平成11年 6 月17日
原子力安全対策課
(1 1 - 3 9)
<11時45分資料配付>

高浜発電所3号機および4号機のウラン・プルトニウム 混合酸化物燃料装荷計画に係る了解について

高浜発電所3, 4号機プルサーマル計画に係る 安全性の確認について

高浜発電所 3 号機および 4 号機の
プルサーマル計画の安全性について

図 照射されたMOX燃料の融点

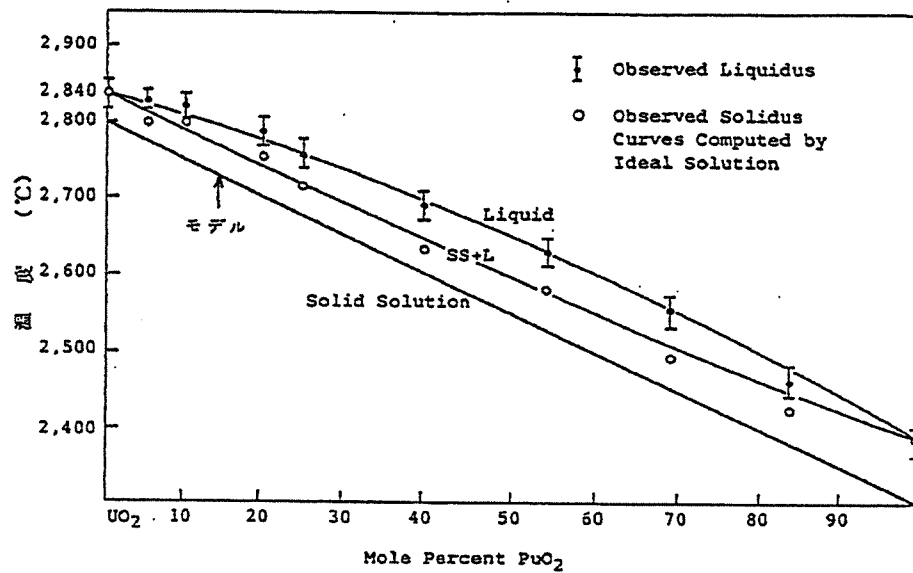
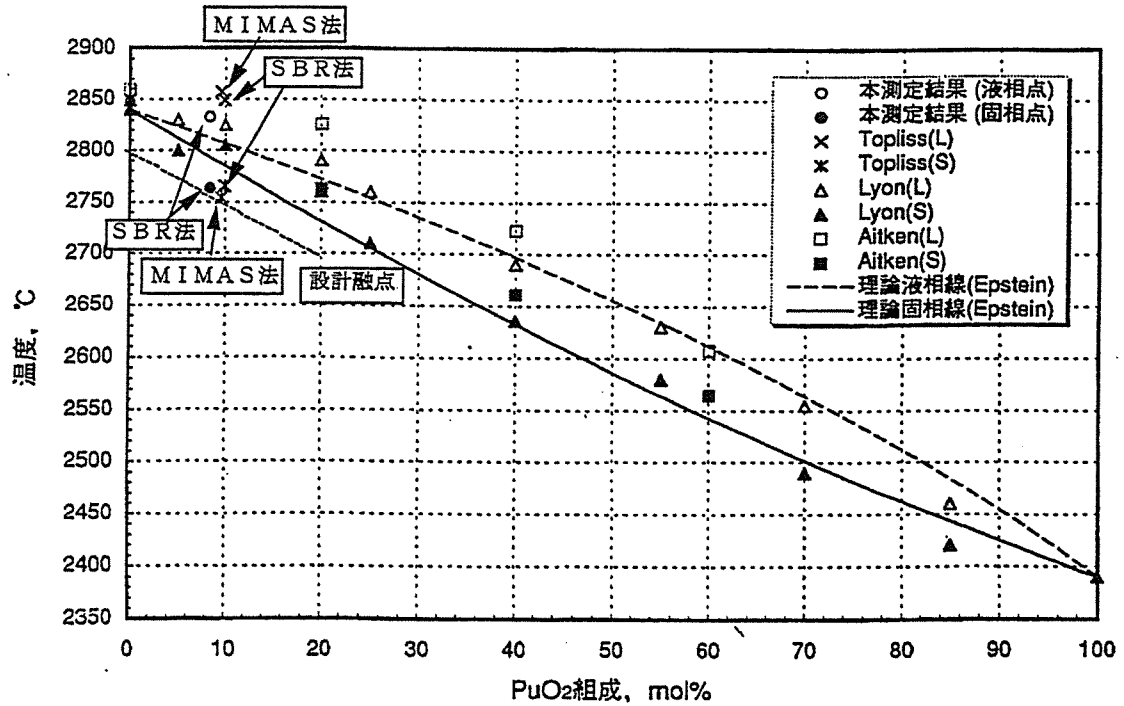
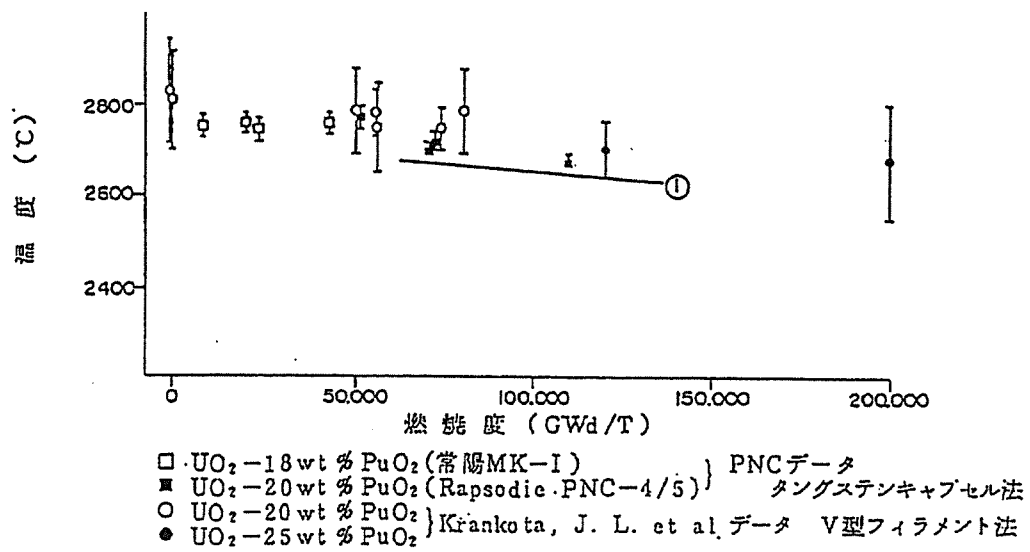
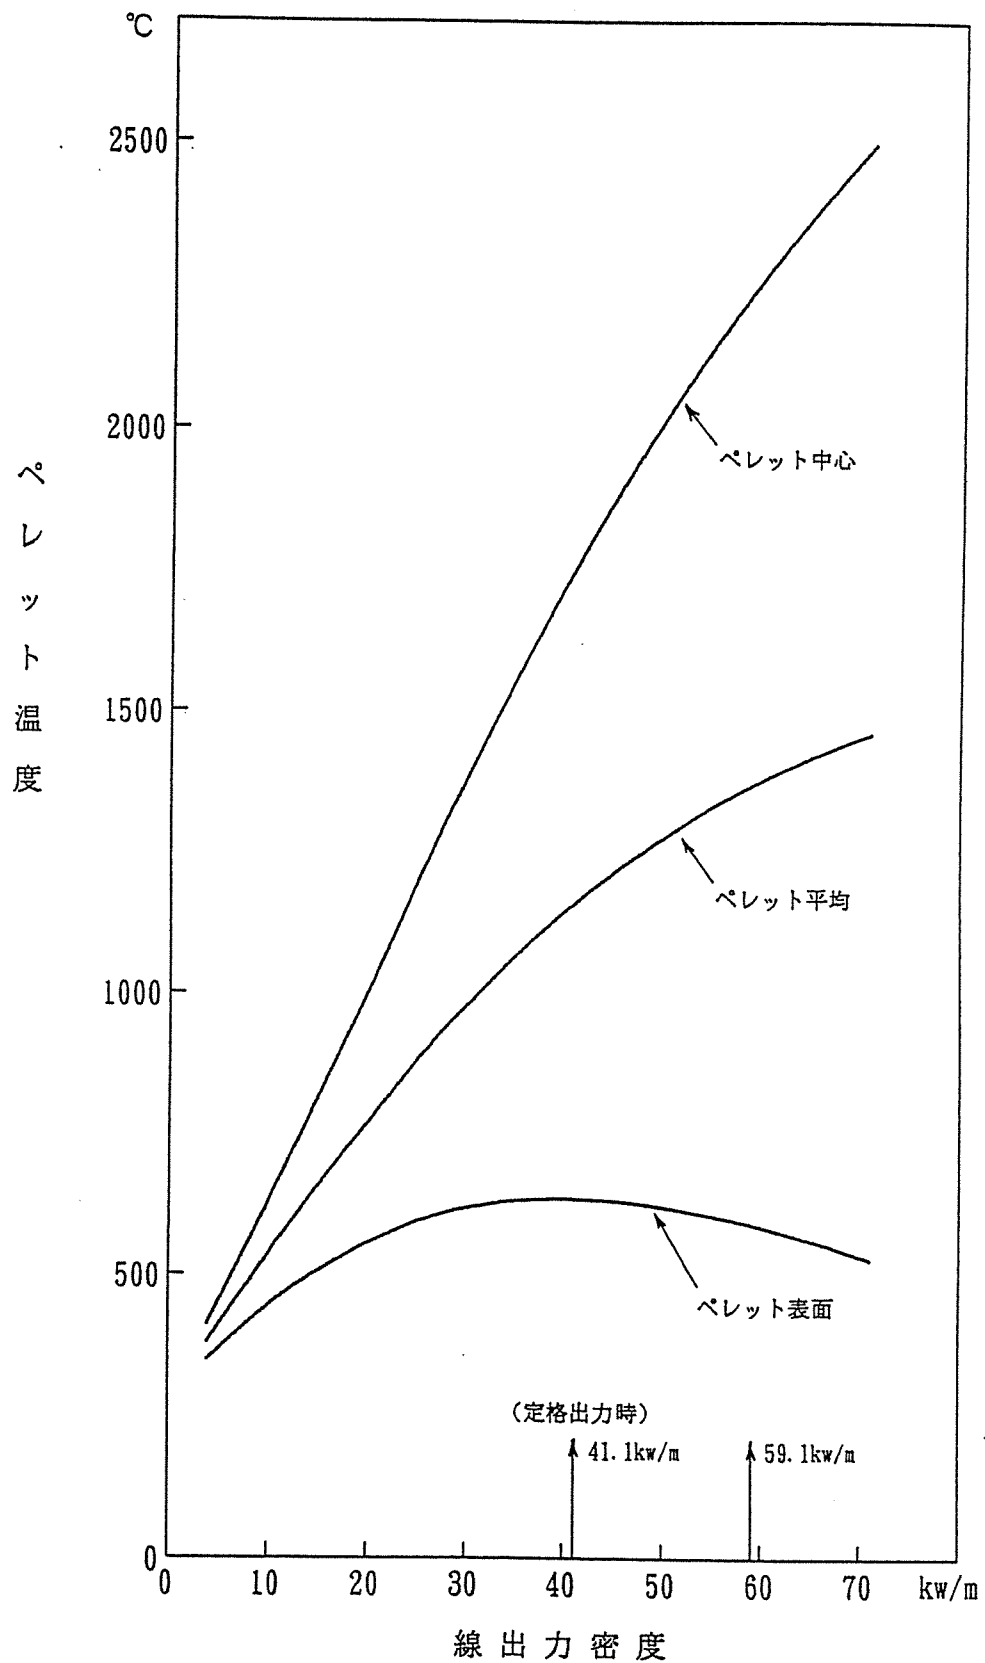
[プルトニウム含有率の増加に伴う融点低下の実験結果]

- ・ Lyon等及びToplissらの提示した UO_2-PuO_2 系の状態図で、液相・固相線は連続的に変化している。
- ・ この実験結果を基にプルトニウム含有量の増加に伴う融点低下を考慮し、想定される最大プルトニウム富化度13wt%の未照射MOX燃料の融点を約2730℃としている。

[燃焼に伴う融点低下]

- ・ 「大森雄；昭和60年日本原子力学会要旨集G-4」によると、燃焼度約11GWd/tまで照射されたMOX燃料の融点を測定しており、50GWd/tまで融点は一定で、それ以上の燃焼度では10GWd/tあたり約6℃の低下であると報告されている。
- ・ もんじゅでは、50GWd/tまで融点低下なしとし、それ以上の燃焼度では10GWd/tあたり7℃の割合で低下するとしている。
- ・ 本解析でのMOX燃料の融点は、未照射燃料の融点に対して燃焼度による低下として、安全側に二酸化ウラン燃料の設計で用いている値（10GWd/tあたり32℃）を用いている。

[MOX燃料の燃料中心最高温度評価結果]

- ・通常運転時の最大線出力密度41.1kW/mと、118%過出力時の最大線出力密度59.1 kW/mにおける評価を実施。（後者は、原子炉保護系のトリップ設定値がこれ以下となるよう設定されていることから、異常な過渡変化時に考えられる最大の出力となる）
- ・その結果、約1770℃と約2260℃であり、制限値2520℃を下回る。なお、この結果はA型燃料の評価であるが、B型燃料の評価はさらに低い温度となっている。

図 燃料棒内圧の燃焼度変化
(ウラン・プルトニウム混合酸化物燃料)
(A型燃料)

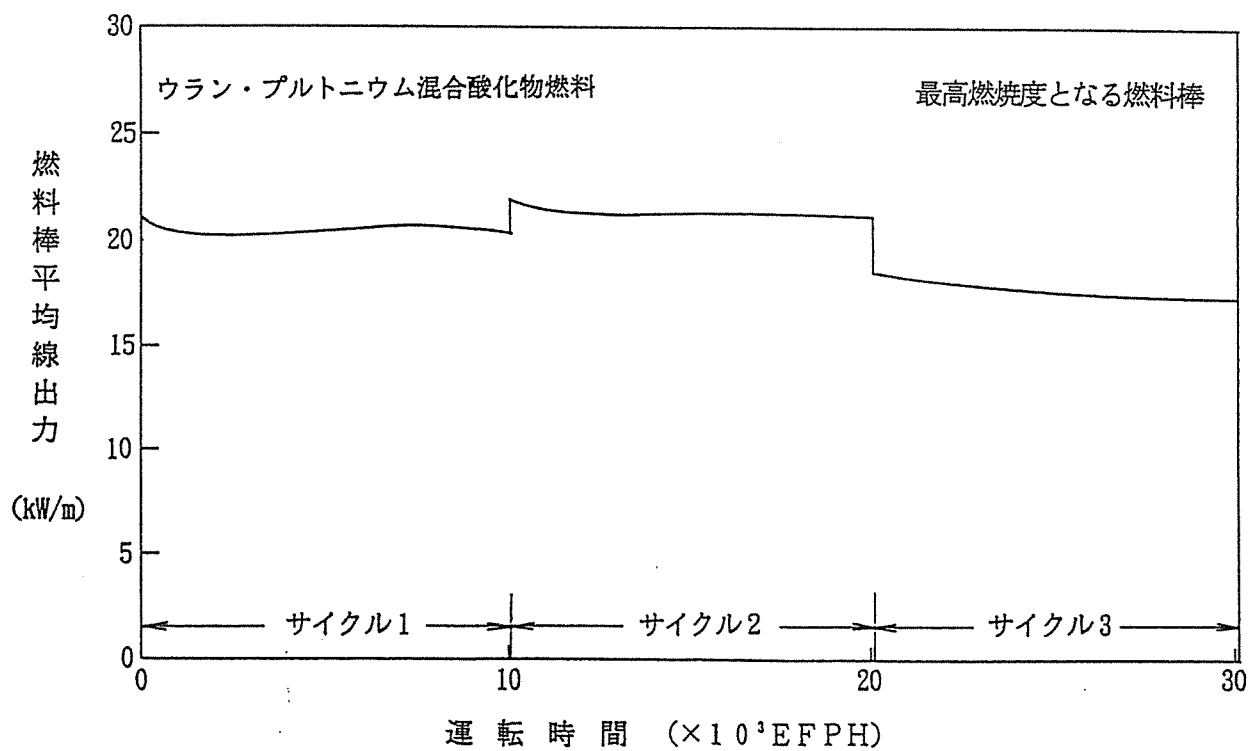
[燃料棒内圧評価結果]

- ・燃料棒内圧が、ペレットと被覆管のギャップを増加させる最小の燃料棒内圧（サーマルフィードバックを起こす最小内圧：メーカーごとに定めた設計基準）を超えないことを確認している。

図 MOX燃料とウラン燃料の崩壊熱(代表例)

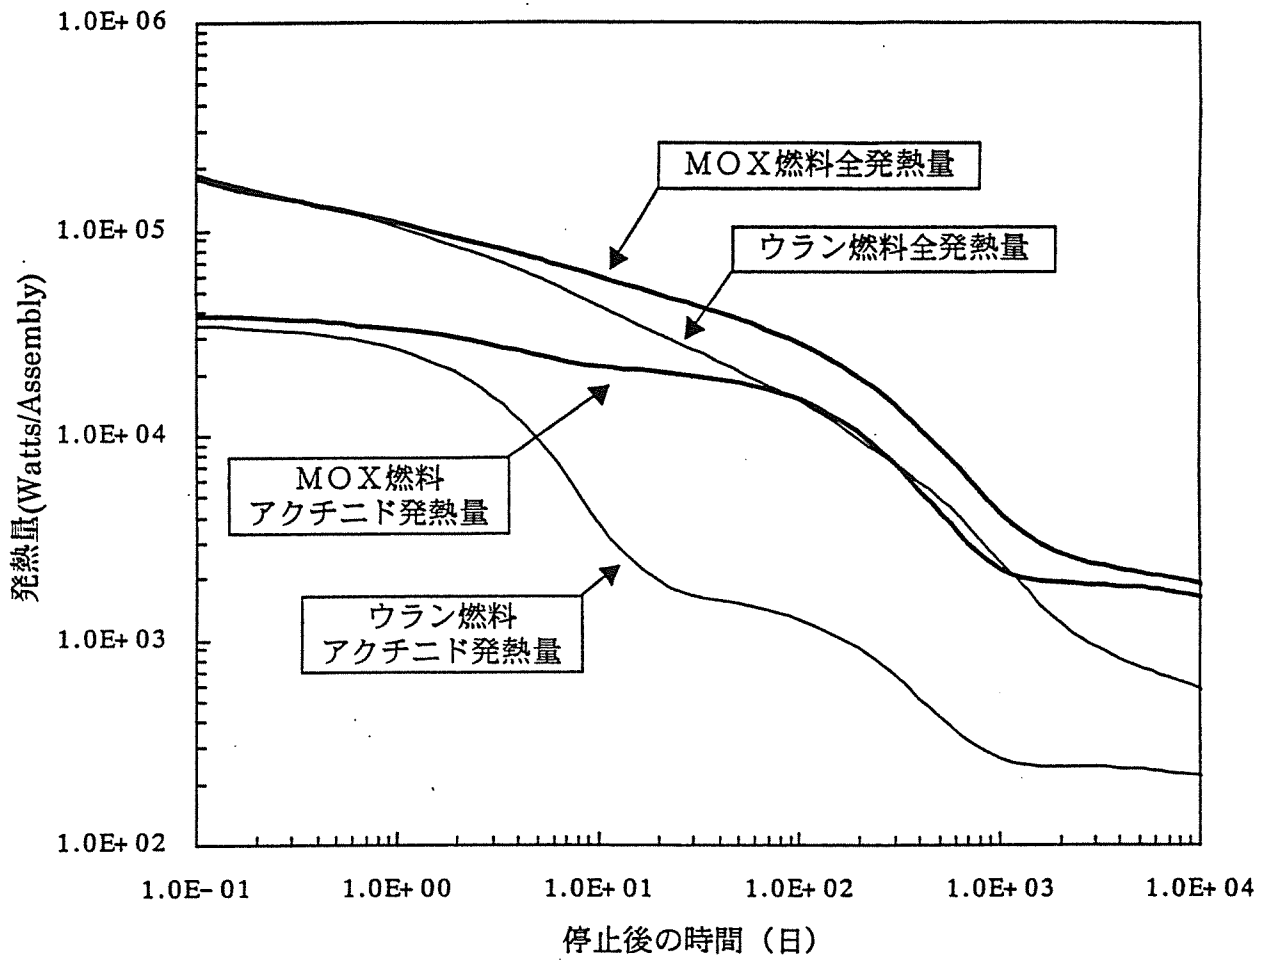
〔使用済燃料の崩壊熱〕

- ・崩壊熱は核分裂生成物（F P）崩壊熱とアクチニド崩壊熱からなる。
- ・崩壊熱特性は、短期的には半減期の短いF P核種からでてくるF P崩壊熱が支配的であるが、長期的には半減期の長いアクチニド核種から出るアクチニド崩壊熱が支配的となる。
- ・ウラン燃料とMOX燃料を比較した場合、同程度の燃焼度であれば、F P崩壊熱はウラン燃料の方が大きく、アクチニド崩壊熱はMOX燃料の方が大きい傾向がある。
- ・このため、原子炉停止から半日程度はウラン燃料の方が崩壊熱が大きくなる。
- ・MOX燃料の方がF P崩壊熱が小さくなる理由は定性的に以下のとおり。
